[redacted] / Stadt Grevenbroich
**27. Änderung Flächennutzungsplan (FNP) - Steuerung der Windenergie
Stellungnahme im Rahmen der Öffentlichkeitsbeteiligung**

Potenzialfläche 1:

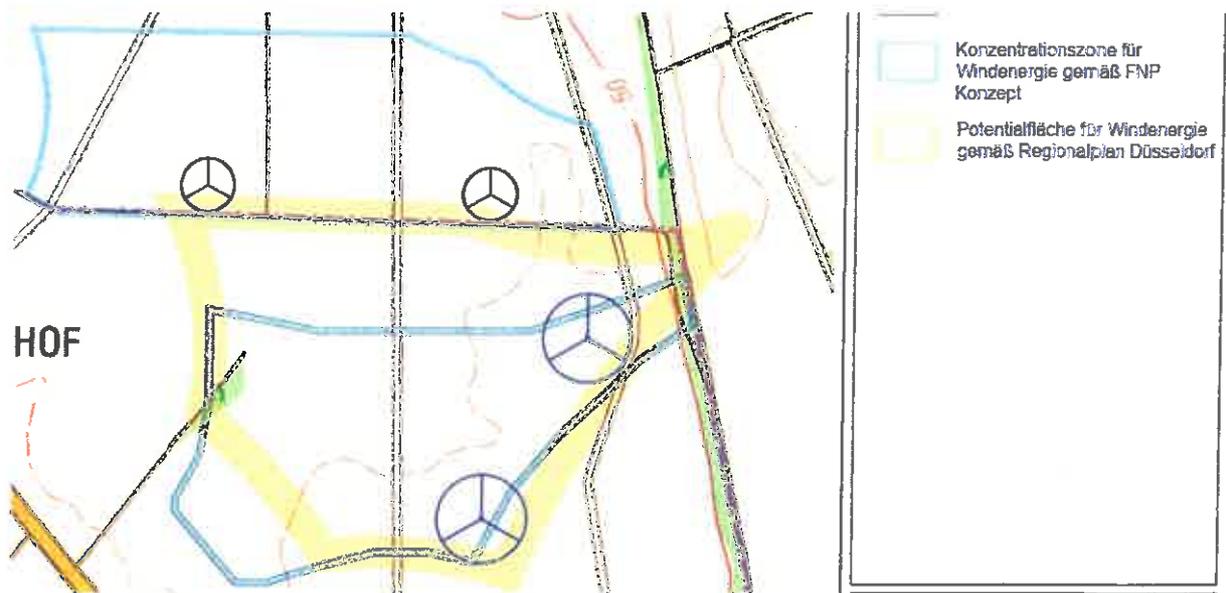
Die Stadt Grevenbroich hat die südöstliche Teilfläche nicht ausgewiesen. Sie sei aufgrund einer möglichen, zukünftigen Gewerbenutzung südlich angrenzend und der daraus folgenden möglichen Ausschöpfung von Emissionskontingenten sowie unter Berücksichtigung der Bestandsanlagen in Korschenbroich mit den möglichen WEA in den nordöstlichen Teilflächen die Sichtbeziehung für die umgebende Wohnnutzung bzw. Kulturlandschaft erheblich beeinträchtigt, nicht zur Darstellung als Konzentrationszone im FNP geeignet (Planungskonzept, S. 77). Die nächstgelegene Innenbereichswohnbebauung ist ca. 1,3 km entfernt.

a) Die **östliche Fläche der Potenzialfläche 1** wurde fehlerhaft nicht ausgewiesen. Zum einen sind die möglichen GIB und ASB nach dem RP keine Grundsätze oder Ziele der Raumordnung und damit in der Abwägung mit geringer Gewichtung zu betrachten. Einer möglichen und in Zukunft unsicheren Ansiedlung von Gewerbe und Industrie wurde in der Abwägung ein zu hohes Gewicht eingeräumt. Hier ein weiches Tabukriterium festzulegen ist abwägungsfehlerhaft. Zum anderen hat der Plangeber nicht beachtet, dass sich auf GIB-Flächen auch Industrie ansiedeln kann, die keinerlei Immissionsschutz (weder tags, noch nachts) benötigt. Zu Gewerbegebieten ist auch tagsüber kein Abstand durch WEA einzuhalten. Das ergab die eigene Schallprognose der Stadt Grevenbroich. Darüber hinaus: Die Errichtung von Windenergieanlagen würde unmittelbar im Anschluss der 27. Änderung des FNP erfolgen. Mit der Ausweisung zusätzlicher Flächen werden die Regionalplanung und die Stadt Grevenbroich erst in

Potenzialfläche 2:

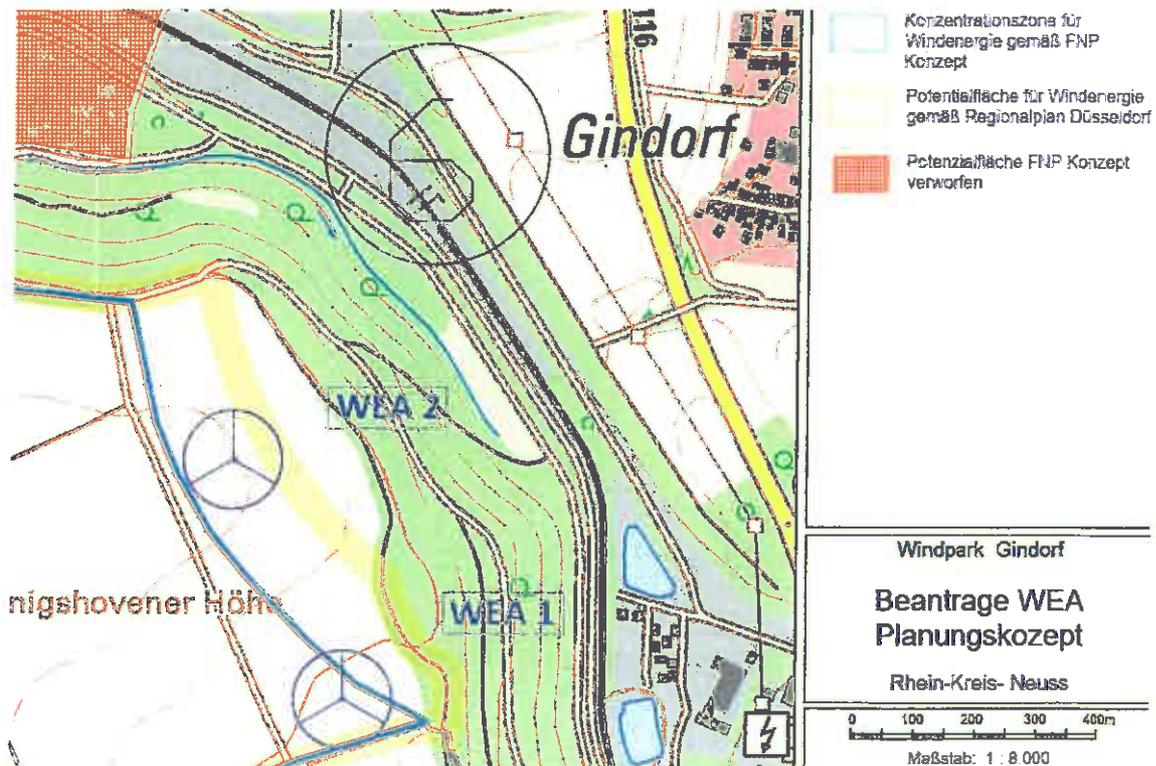
Der Ausschluss der nördlichen Teilfläche bis zur Stadtgrenze wird mit dem Mindestabstand zu Wohnbebauungen nach § 2 BauGB-AG NRW begründet, der „*nicht in eine Flächennutzungsplandarstellung von Konzentrationszonen übernommen werden müsste*“ (Planungskonzept, S. 80). Die gleiche Begründung wird für die Teilfläche östlich der Potenzialfläche 6 herangezogen.

b) Die beiden von unserer Mandantin beantragten WEA in der **Potenzialfläche 2** lagen zum Zeitpunkt der Beantragung im Regionalplan. Dass inzwischen der Vorhabenstandort aufgrund der gesetzlichen Regelungen des § 2 Abs. 1 BauGB-AG NRW nicht mehr vollständig als Konzentrationszone im FNP dargestellt werden kann, kann nicht zulasten des Vorhabens unserer Mandantin gehen. § 2 Abs. 3 BauGB-AG NRW sieht vor, dass bei WEA, für die vor Ablauf des 23. Dezember 2020 bei der zuständigen Behörde ein vollständiger Antrag auf Genehmigung eingegangen ist, die Einschränkungen des Gesetzes nicht gelten sollen. Sozusagen durch die Hintertür würde hier das Gesetz dennoch das Vorhaben verhindern können. Damit hat sich die Stadt in der Abwägung nicht befasst. Zudem soll der Abstand von 1.000 m nach dem dokumentierten Willen der Landesregierung aufgehoben werden (vgl. oben).

Grundsätzlich und als milderer Mittel im Rahmen der Verhältnismäßigkeit besteht für die Stadt Grevenbroich die Möglichkeit innerhalb von Flächen, die der RP als Vorranggebiet ausweist, die nun aber unter § 2 Abs. 1 BauGB-AG NRW fallen, als **sog. Weißflächen** darzustellen. In diesen Bereichen soll nicht der Ausschluss des § 35 Abs. 3 S. 3 BauGB gelten, aber auch keine Positivdarstellung als Konzentrationszone. Damit bestünde weiterhin die Möglichkeit, die im Genehmigungsverfahren befindlichen WEA genehmigen zu lassen. Ansonsten würden WEA in diesen Bereichen aufgrund der Entprivilegierung nach § 2 Abs. 1 BauGB-AG NRW nach § 35 Abs. 2 BauGB bewertet werden.

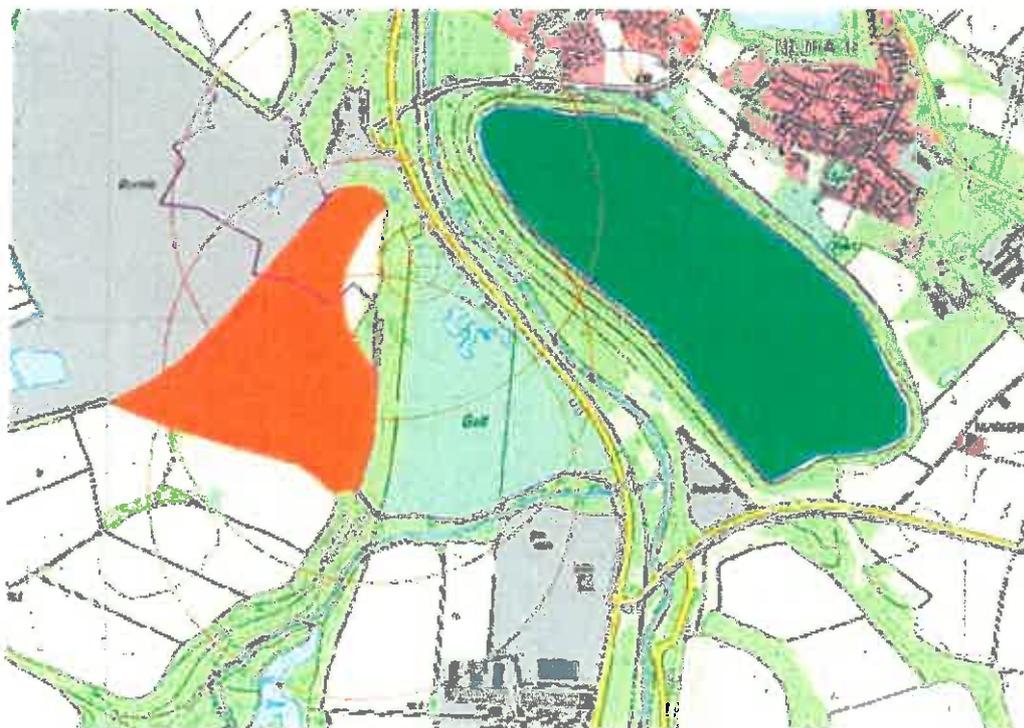
Die Potenzialfläche 9 wurde aufgrund einer angeblich zu großen Nähe zu Bestands-WEA ausgeschlossen. In der Begründung des Plankonzepts heißt es dazu, dass die WEA auf dem Windtestfeld auf der Frimmersdorfer Höhe nur 790 m Abstand und die WEA westlich im Windpark in Bedburg nur 700 m entfernt seien. Bei weiteren WEA in dieser Potenzialfläche wäre aufgrund einer möglichen Ausschöpfung von Emissionskontingenten insbesondere der Weiterbetrieb des Testfeldes für neue WEA gefährdet (Planungskonzept, S. 100).

In der nachfolgenden Abbildung haben wir einen Abstand von 1.000 m jeweils vom östlichen Rand der Potenzialfläche eingezeichnet. Die Bestandsanlagen wären mindestens 1.000 m bzw. noch mehr von potenziellen WEA in der Potenzialfläche 9 entfernt. Gleiches gilt für den Großteil der Potenzialfläche in Bezug auf die westlich bestehenden WEA. Der Abstand von 700 m ist nur für den westlichsten Zipfel der Potenzialfläche zutreffend und nicht in der ganzen Potenzialfläche. Dort sind Abstände über 1.000 m möglich.

f) Auch bzgl. der **Potenzialfläche 9** können wir keine entgegenstehenden Belange erkennen. Zu den beiden bestehenden Windparks besteht jeweils ein Abstand von ca. 1.000 m. Weder aus Gründen der Standsicherheit (Turbulenzen), noch aus Gründen des Immissionsschutzes besteht eine Konkurrenzsituation zu den bestehenden Windparks. Weder der noch aktive Ta-gebau westlich, noch der Golfplatz süd-östlich werden negativ durch potenzielle WEA tangiert.
